**OGGETTO:** Diniego Parere di compatibilità Paesaggistica ex art. 96.1.d delle NTA del PPTR per la Variante del Piano di Lottizzazione del Comparto K adottato con D.C. C. n. 107 del 20.12.2017.

**COMUNE DI RUVO DI PUGLIA (BA). Diniego parere di compatibilità Paesaggistica ex art. 96.1.d delle NTA del PPTR per la Variante del Piano di Lottizzazione del Comparto K adottato con D.C.C. n. 107 del 20.12.2017. Proponenti [REDACTED] e altri.**

Figura 10 - Stralcio della sistemazione delle aree ricadenti nella fascia di rispetto delle componenti culturali e insediative

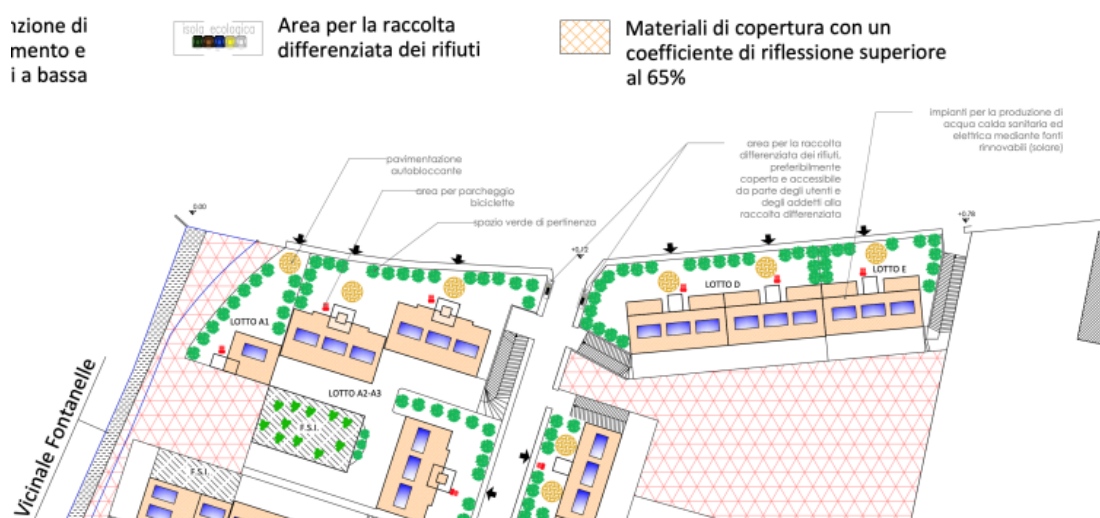
Tuttavia, nella sistemazione delle aree ricadenti nell'UCP – **Area di rispetto delle componenti culturali e insediative**, il Piano propone, nell'area di pertinenza degli edifici, una pavimentazione semi-impermeabile e di trattare "gli spazi esterni del fronte

*stradale tratturale [...] a verde con filari fitti e alternati di specie autoctone di tipo arboreo e arbustivo*” senza tuttavia specificare, e meglio delineare, come questi criteri concorrano a determinare la compatibilità paesaggistica rispetto all’UCP in questione e soprattutto come, tale intervento, in coerenza con le direttive, inneschi processi di corretto riutilizzo e valorizzazione o incentivi per il ripristino dei caratteri originari del contesto paesaggistico.

Pertanto, in relazione a detta **criticità con nota prot. n. 295358 del 14.6.2024**, al fine di assicurare la coerenza con gli indirizzi di cui all’art. 77 e le direttive di cui all’art. 78 co. 1 lett. i), fu indicata la seguente modifica progettuale:
